TOWN PLANNING BOARD

城市規劃委員會文件編號 10260
供城市規劃委員會於二零一七年三月二十四日考慮

《北角區分區計劃大綱草圖編號 S/H8/25》
考慮申述編號 TPB/R/S/H8/25-1 至 442 及
意見編號 TPB/R/S/H8/25-C1 至 C4

繪圖
DRAWING
H - 3

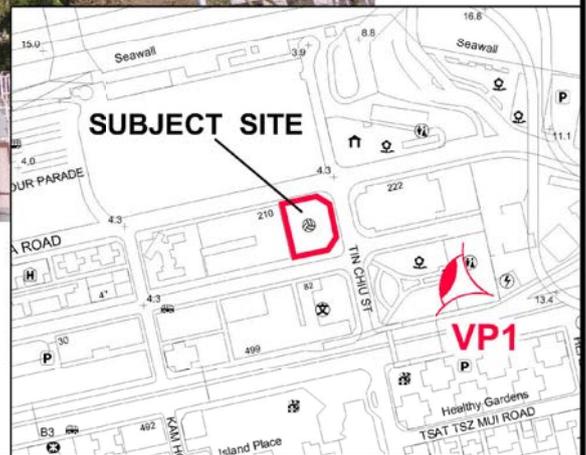
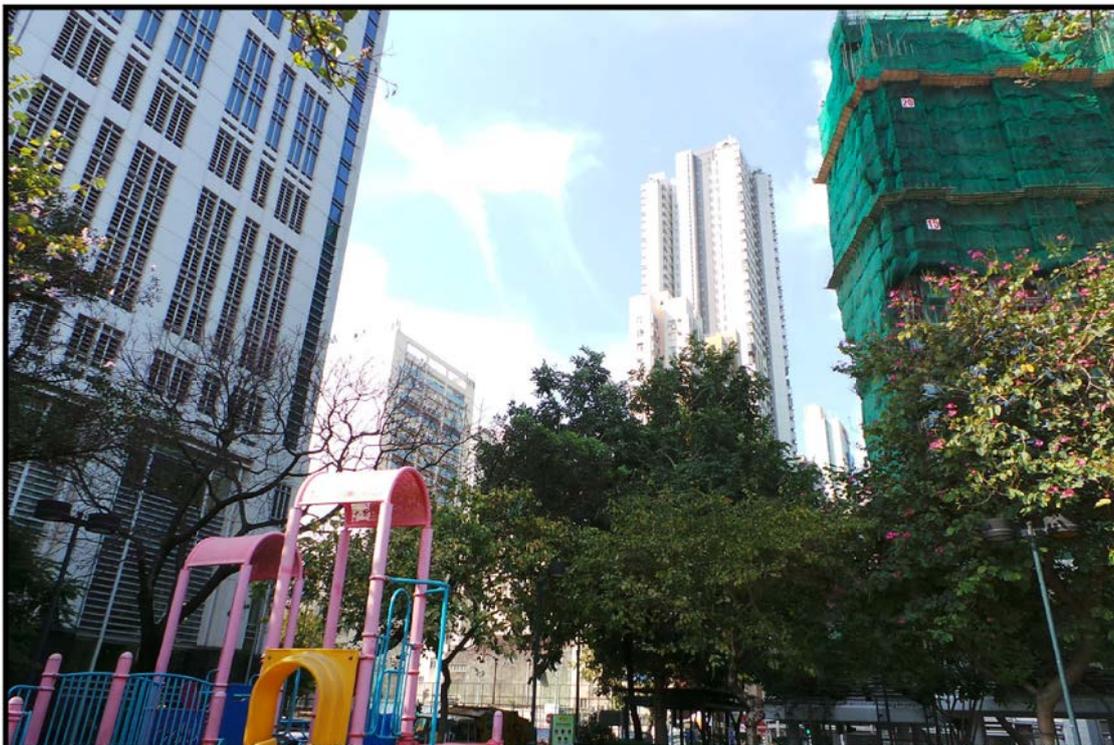
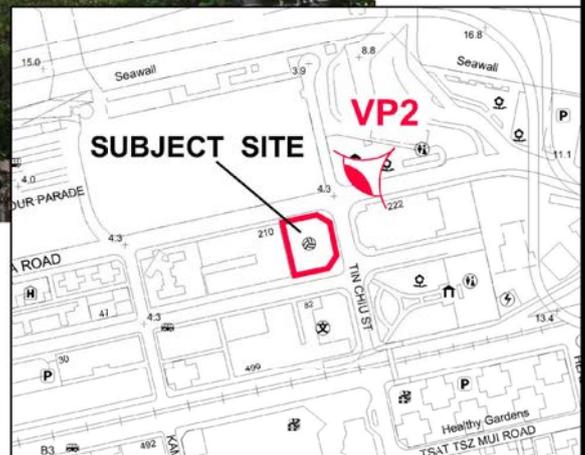
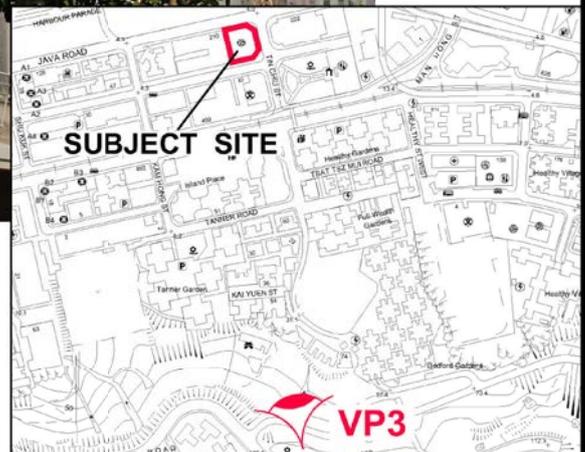
- 4.3.17 擬議公營房屋發展的高度(主水平基準上 110 米)高於毗鄰的私人發展項目(主水平基準上 80 米)，實屬過高，與周圍的建築物不相協調。擬議發展會阻擋附近住宅的景觀，對區內居民造成負面的視覺影響。
- 4.3.18 放寬該用地的建築物高度限制會破壞維多利亞港美麗的海岸景致。區內有強烈要求把海旁建築物的高度限為主水平基準上 100 米，以達致梯級式建築物高度的輪廓。有申述反對高度超過 20 層的發展項目，不應再在該區加建高樓大廈。海旁附近的土地應限於用作發展矮樓，例如休憩用地、社區中心及文化／康樂用途。

- 6.3.21 擬議公營房屋發展的最高建築物高度限為主水平基準上 110 米，大致上依照電照街以西、渣華道與英皇道之間的街區的建築物高度級別。這與該區由海旁向內陸遞升的整體建築物高度輪廓一致(圖 H-1a)。
- 6.3.22 一些申述人關注到現時居民所享有的景觀會被遮擋。香港發展步伐迅速，要在不窒礙發展的情況下保護私人景觀，同時又要平衡其他相關的考慮因素，並不可行。為照顧公眾利益，保護公眾享有的景觀更為重要，特別是公眾或遊客易於前往及受歡迎的地點的景觀，就更須保護。
- 6.3.23 根據房屋署提供的電腦合成照片(繪圖 H-3 至 H-6)及的視覺評估，擬議發展的規模及高度與附近地區相若。附近地區主要建有高層住宅樓宇(例如港濤軒)，並夾雜政府、機構或社區用途(例如海關總部大樓及啟基學校(港島))。擬議發展不會影響山脊線或維多利亞港的景觀。雖然近距離的景觀將無可避免地失去部分視覺通透性，但中距離和遠距離的景觀均只會受到極為輕微的影響。整體來說，所產生的視覺影響雖然略為負面，但擬議發展與附近地區不會出現不協調的情況。

參考編號 REFERENCE No. R/S/H8/25	繪圖 DRAWING H - 7
---	------------------------

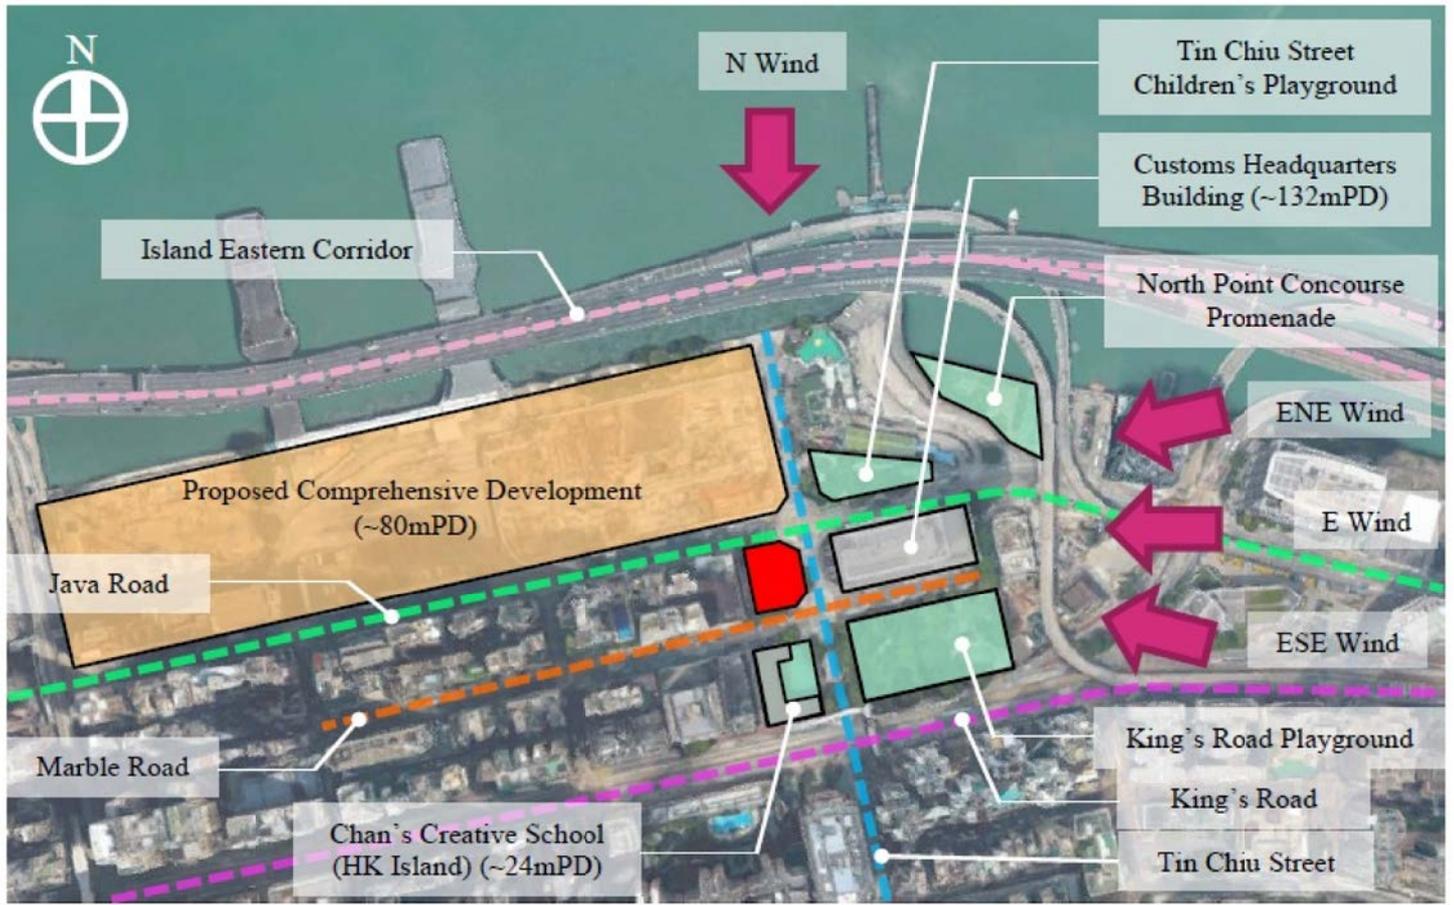
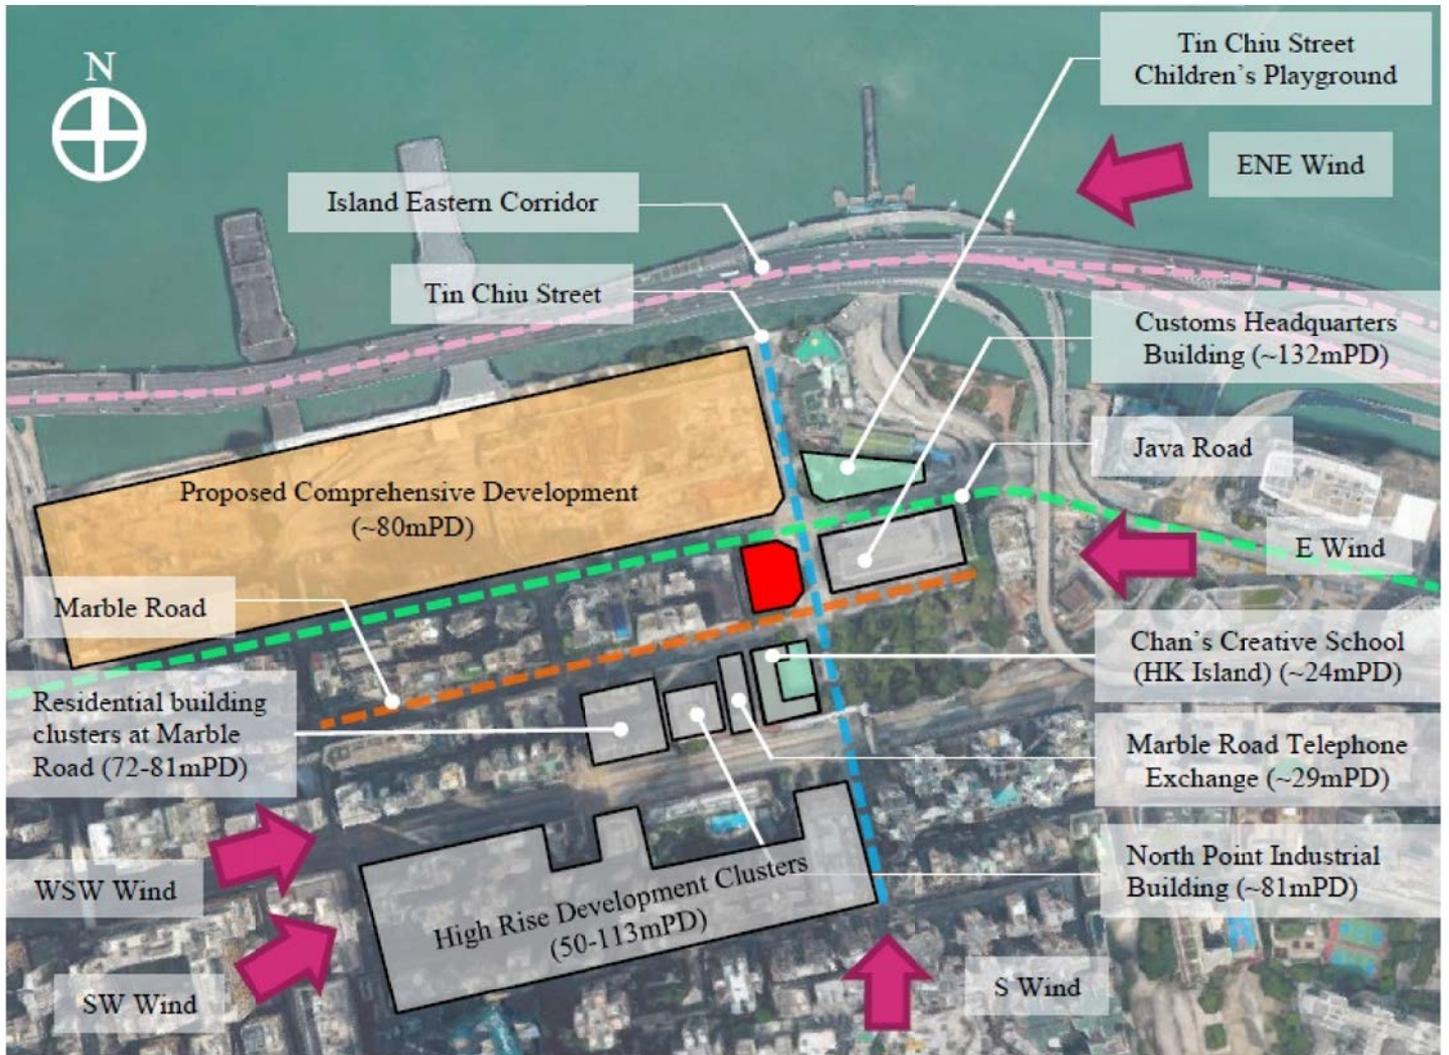
4.3.4 電照街遊樂場用地的擬議建築物，連同毗鄰的海關總部大樓及前北角邨重建項目，將形成一道建築物屏風，影響通風，造成熱島效應，令空氣污染加劇／車輛廢氣積聚在區內，影響區內居民、學生及長者的健康。

- 4.3.5 由房屋署進行的空氣流通專家評估(下稱「專家評估」)結果顯示，「藉設計方面的措施，包括斜角設計和從用地界線後移，並在地面第一層預留空間，可加強街道之間的氣流，緩減有關發展對附近地區的通風可能造成的影響」。這顯示專家評估承認擬議住宅發展會對附近地區造成負面的通風影響。由於緩減影響措施並非法定或強制安排，擬議住宅發展會阻塞通風廊及阻擋區內採光。
- 4.3.6 專家評估使用八年前的風洞測試數據，當中未有包括詳細的計算及數字。專家評估又沒有就規劃署所公布的「都市氣候圖」所提出的建議進行分析。當局應利用最新的風數據，就有關建議對附近環境、道路溫度及污染物擴散情況的影響進行全面評估。
- 4.3.7 擬議公屋發展鄰近學校、住宅發展及北角街坊服務中心陳樹渠大會堂，會產生負面的空氣及噪音影響，亦會造成其他污染。
- 4.3.8 附近的污水處理廠可能造成空氣污染，危害居民健康，應予以評估。

- 6.3.5 申述地點與毗連街段被渣華道、電照街及馬寶道所分隔，這些街道的闊度不少於 17 米，有助空氣和陽光滲透。擬議公營房屋發展對齊附近發展的邊界，並沒有縮窄渣華道／電照街／馬寶道的闊度。
- 6.3.6 房屋署已進行空氣流通專家評估，通過定質比較分區計劃大綱圖的方案與擬議公營房屋發展的方案，以評估用地的風表現。根據空氣流通專家評估，全年的風向是北風、東北偏東風、東風及東南偏東風；而夏季的風向則是東北偏東風、東風、南風、西南風及西南偏西風(繪圖 H-7 及 H-8)。吹北風及南風時，盛行風主要沿電照街吹送；吹東北偏東風、東風、西南風及西南偏西風時，盛行風主要會沿馬寶道及渣華道吹送；吹東南偏東風時，則沿馬寶道吹送。雖然擬議發展會對渣華道、馬寶道及電照街的部分路段造成一些局部影響，但申述地點位於街道盡頭，其三面均面向道路，有利於闢設街道斜角(繪圖 H-1)。擬議設計措施(包括從兩個斜角的用地界線後移 2 米，以及在緊鄰電照街的地面一層闢設闊 3.5 米、高 3 米的空間)可促進氣流。根據《都市氣候圖及風環境評估標準-可行性研究》的建議，這些措施可達致減低地面覆蓋率、增加樓宇通透度和維持風道連貫的效果，從而改善城市氣候。倘落實這些措施，與分區計劃大綱圖的方案比較，預計擬議發展不會對四周的整體行人風環境構成重大的負面通風影響。
- 6.3.7 上述加強通風表現的擬議設計措施會納入為該公營房屋發展規劃大綱的要求，予以落實。房屋署亦會在詳細設計階段進行空氣流通評估初步研究，以便從量化的角度進一步研究促進通風的擬議措施。規劃大綱亦會訂明此要求。

- 6.3.8 至於風數據方面，擬議公營房屋發展的空氣流通專家評估已考慮三組風數據：(1)發展用地的通風程度，有關數據來自香港科技大學中電風洞實驗室在二零零八年在「香港北角前北角邨用地的延聘項目的最後報告」中所進行的風洞實驗；(2)數學模型——規劃署的區域大氣模擬系統；以及(3)最近的氣象站——香港天文台的北角氣象站。最新的區域大氣模擬系統數據已顧及該區的地形及建築物形態。總城市規劃師／城市設計及園境表示，空氣流通專家評估所採納的風數據適合用作決定項目用地的全年及夏季盛行風，並且符合進行空氣流通專家評估的一般做法。
- 6.3.9 擬議住宅用途並非《香港規劃標準與準則》所界定的污染用途，不會對該區造成長遠的污染問題。在建造階段可能產生的短期噪音及空氣污染，受不同的環境管制條例(包括《噪音管制條例》(第 400 章)及《空氣污染管制條例》(第 311 章))管制。
- 6.3.10 至於北角基本污水處理廠可能產生的空氣污染的關注，申述地點離有關設施超過 100 米(圖 H-1b)。根據「淨化海港計劃第二期甲項目」的環境影響評估研究，倘落實緩解措施(例如除臭系統)，申述地點的預計氣味水平會是 1 至 2 個氣味單位，屬可接受的範圍(即 5 個氣味單位)。難聞的氣味亦會受《空氣污染管制條例》的管制。

圖 PLAN
H - 2

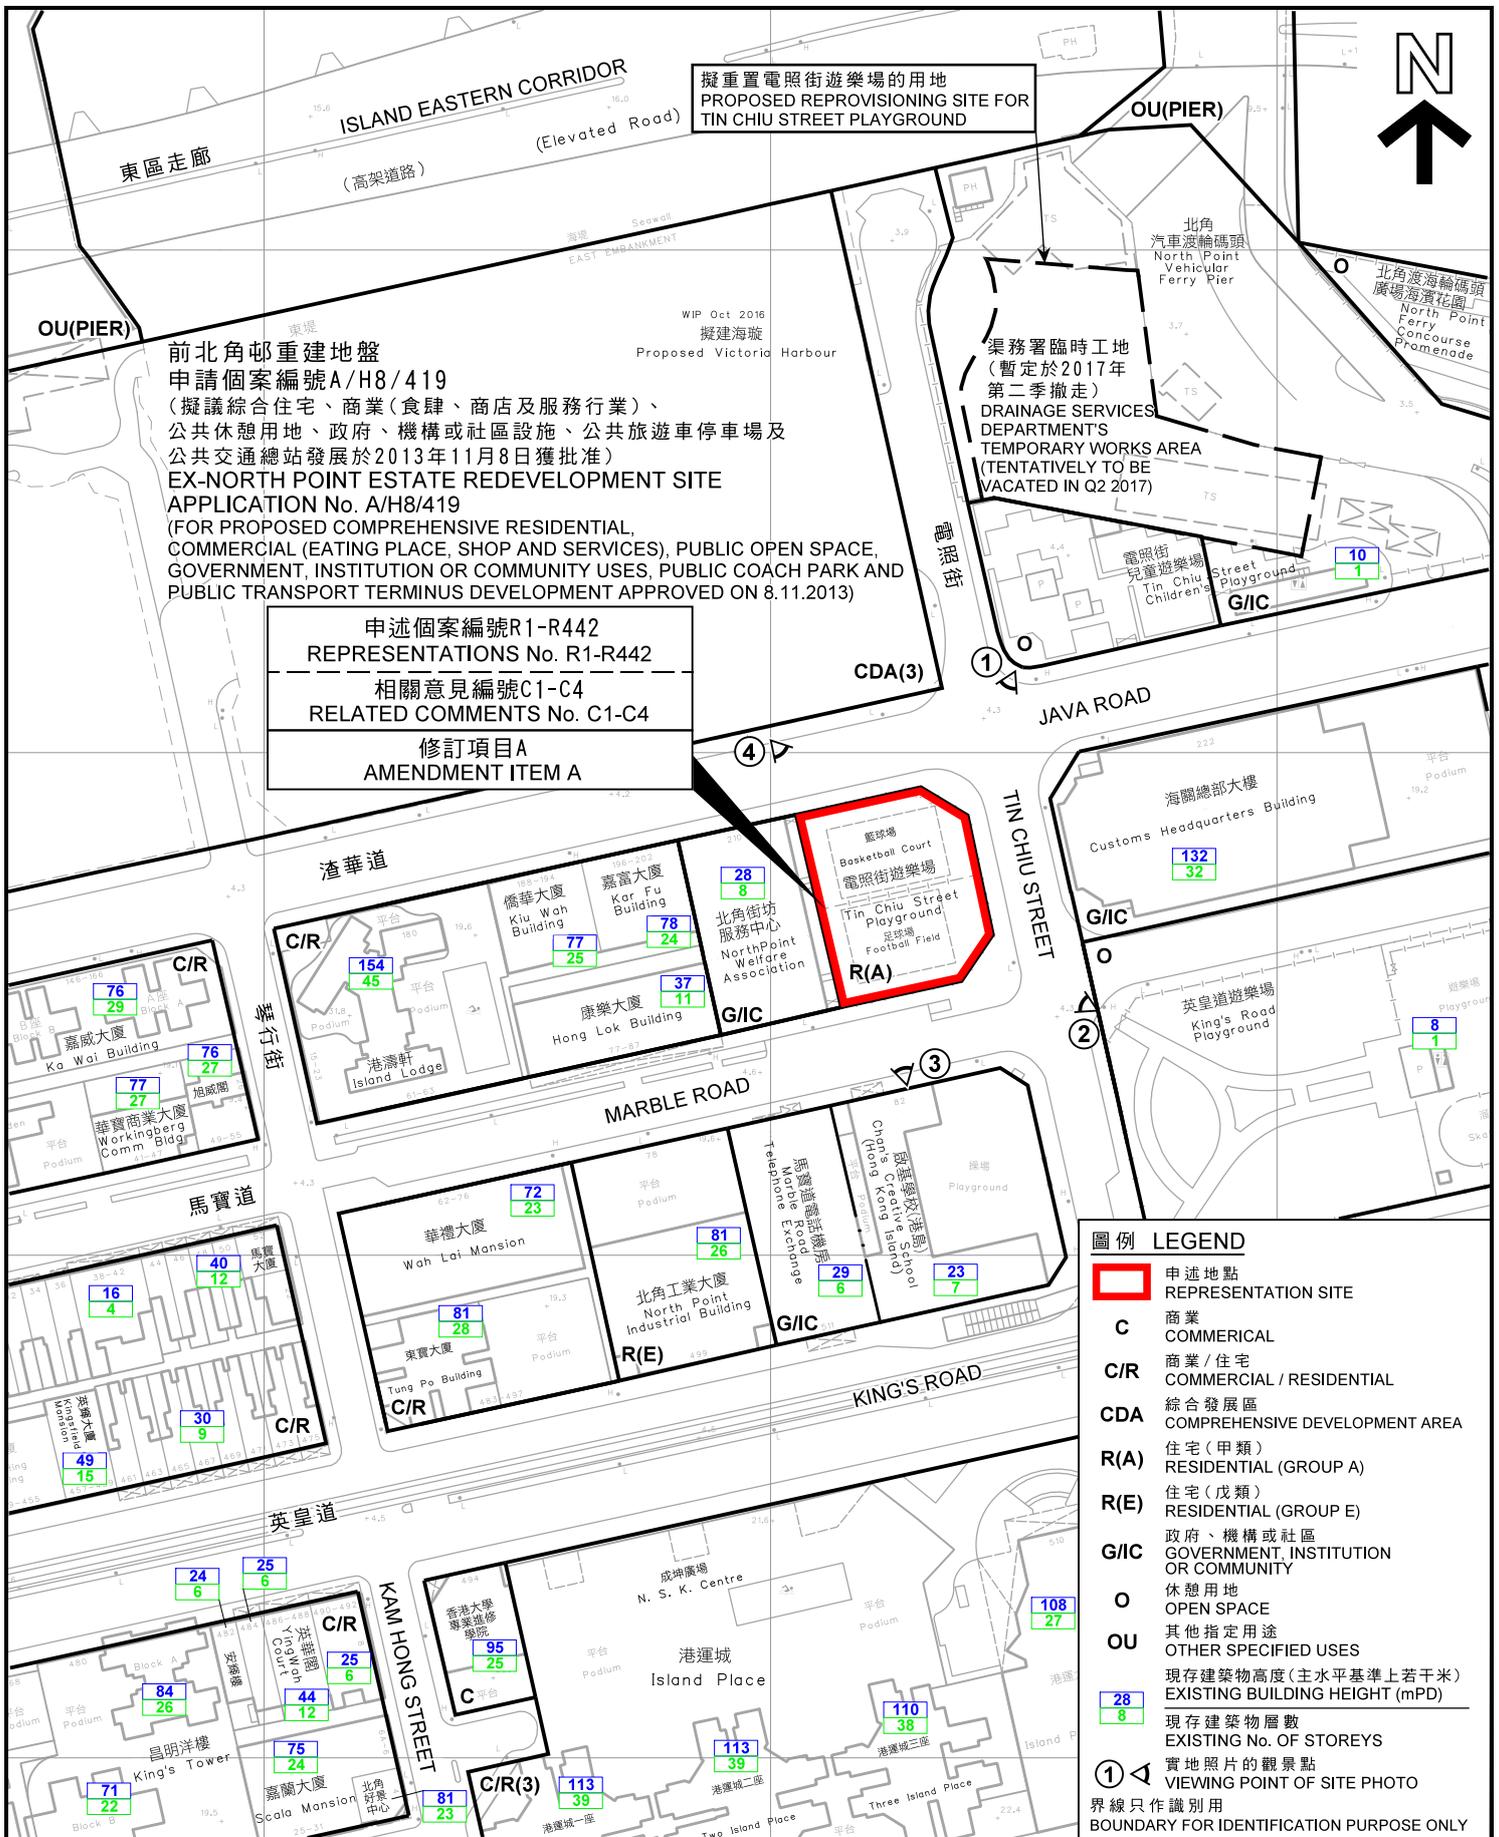
- 4.3.11 地區休憩用地的供應比規定的為多(多出 10.15 公頃)，不應用作抵銷鄰舍休憩用地供應的不足(少 4.49 公頃)，亦不應把維多利亞公園視為北角的休憩用地，應將之視為區域休憩用地，只應將其 50% 的面積計入北角區的休憩用地供應。北角有大量辦公室發展，但沒有為就業人口提供額外的休憩用地，不符合《香港規劃標準與準則》的規定。
- 4.3.12 擬用作重置電照街遊樂場的用地遠離住宅區，居民會覺得不便前往。即使休憩用地的面積不減，質素亦會明顯下降。
- 4.3.13 規劃署多年前已有意把擬用作重置電照街遊樂場的用地作休憩用地用途。擬議住宅發展會導致區內現有／已規劃的休憩用地出現淨減少。

- 2.3 房屋署已進行評估，而相關政府部門亦確定擬議的公營房屋發展不會在視覺、通風、交通、環境、基礎設施和其他技術層面造成無法克服的問題。當局擬把該用地由「政府、機構或社區」地帶改劃為「住宅(甲類)」地帶，並訂明建築物高度以主水平基準上 110 米為限，以便進行擬議的住宅發展。
- 2.4 待渠務署騰出毗鄰電照街兒童遊樂場的臨時工地後，受影響的電照街遊樂場會在該處重置(圖 H-2)。為優化該區的康樂設施，當局會藉此機會提升遊樂場設施，在新的遊樂場關設一個標準五人足球場(約長 38 米×闊 20 米)及一個標準籃球場(約長 28 米×闊 15 米)連附屬設施，包括泛光燈系統、儲物架、公園長櫈、電源插座等。在新的遊樂場開放予公眾使用之前，現有的電照街遊樂場不會關閉。
- 2.5 二零一六年四月十九日，房屋署、康文署及規劃署就擬議的公營房屋發展、電照街遊樂場重置方案及分區計劃大綱圖的擬議修訂，包括把電照街遊樂場由「政府、機構或社區」地帶改劃為「住宅(甲類)」地帶(修訂項目 A)，諮詢東區區議會轄下的規劃、工程及房屋委員會(下稱「該委員會」)。
- 2.6 與此同時，康文署在二零一六年五月二十五日就重置遊樂場的設計諮詢海濱事務委員會轄下的港島區海濱發展專責小組(下稱「專責小組」)。會後相關政府部門已因應專責小組的意見適當地優化遊樂場的設計。
- 2.7 分區計劃大綱圖的擬議修訂連同東區區議會的意見，已於二零一六年七月十五日提交城規會轄下的都會規劃小組委員會(下稱「小組委員會」)考慮。小組委員會在考慮房屋政策、

- 6.3.15 有申述人注意到北角市中心缺乏休憩用地／康樂設施，關於這一點，應留意的是，除將會重置的電照街遊樂場外，申述地點附近還有數個現有遊樂場及一所體育館(即渣華道體育館)。待電照街遊樂場西北方的前北角邨重建項目完成後，將會有 1.5 公頃的公眾休憩用地可供公眾享用(圖 H-1b)。
- 6.3.16 電照街遊樂場的重置用地在北角分區計劃大綱圖上劃為「政府、機構或社區」地帶(圖 H-2)，原先該地屬北角汽車渡輪碼頭的一部分，已於二零零九年釋放作其他用途。該用地其後被渠務署用作淨化「海港計劃第二期甲項目」的臨時工地。在相關政府部門同意把其用作重置現有電照街遊樂場之前，該用地並沒有指定用途，亦未計入該區休憩用地的供應。
